Antrag

Aufhebung der Radwegbenutzungspflicht B7 / Brausenwerth / Morianstraße
(nach § 24 der Gemeindeordnung für das Land Nordrhein-Westfalen)

Abb. 1, Radverkehrsrelationen

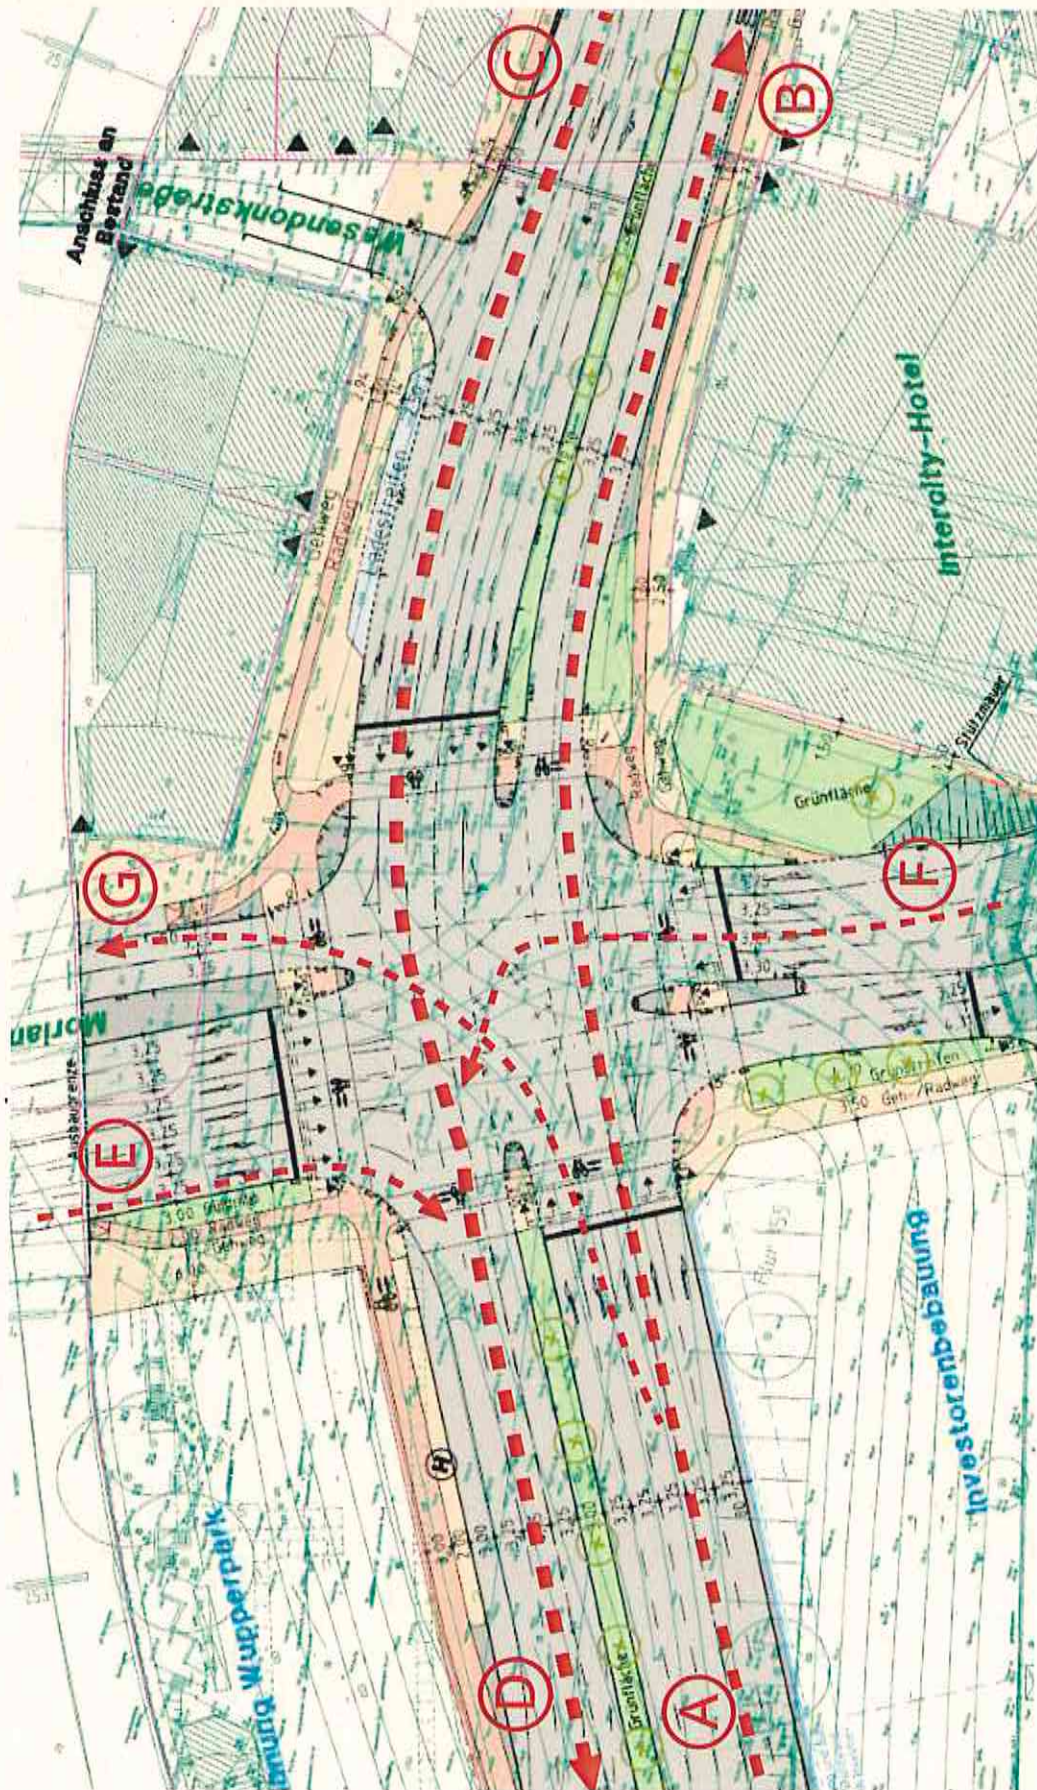
Die Tatsache, dass die Bahnhofstraße keine Fahrradinfrastruktur erhalten hat, ergibt in dieser Straße zwangsläufig Radverkehr auf der Fahrbahn in 2 Richtungen (§2 StVO). Ebenfalls entstehen damit Radverkehrsrelation A-B, A-G, C-D und E-D (Abbildung 1). Die Relation A-G wurde bereits mehrfach von Ressort 104 bestätigt. Die Relation A-B ab Bahnhofstraße talwärts in Fahrtrichtung Barmen verläuft entsprechend über die B7 und Knotenpunkt Brausenwerth. Eine Radwegbenutzungspflicht (RWBP) mit VZ 241 für die südliche Radverkehrsanlage (RVA) in Höhe Bundesallee 218 („IC-Hotel“), würde für diese Radverkehrsrelation die Rad Fahrende zwingen die Fahrbahn zu verlassen und auf den Radweg zu wechseln, während zu Fuß Gehende und Rad Fahrende sich hier aufstellen. Lediglich 130 m weiter müssen sie wieder im fließenden Verkehr einfädeln. Sicherer ist es, diese 130 m auf der Fahrbahn zu verbleiben im fließenden Verkehr.

Selbstverständlich gilt eine vergleichbare Argumentation für diese Radverkehrsrelation in entgegengestellte Fahrtrichtung (Relation C-D). Rad Fahrende aus Richtung Barmen können dazu nicht den nördlich gelegenen 2-Richtungsradweg entlang der Bundesallee verwenden, da diese RVA nicht in die Richtung führt, in die man fahren will. Dies ergibt zwangsläufig Radverkehr auf der Fahrbahn der B7 in Höhe Geschäftsbrücke. Rad Fahrende sollten darum bereits in Höhe Bundesallee 221 die Möglichkeit erhalten auf der Fahrbahn zu verbleiben um sicheres Einordnen

im weiteren Verlauf zu gewährleisten. Damit wäre eine RWBP der nördlichen und südlichen RVA entlang der B7 kontraproduktiv für die Radverkehrssicherheit und verkehrsrechtlich kaum zu begründen.
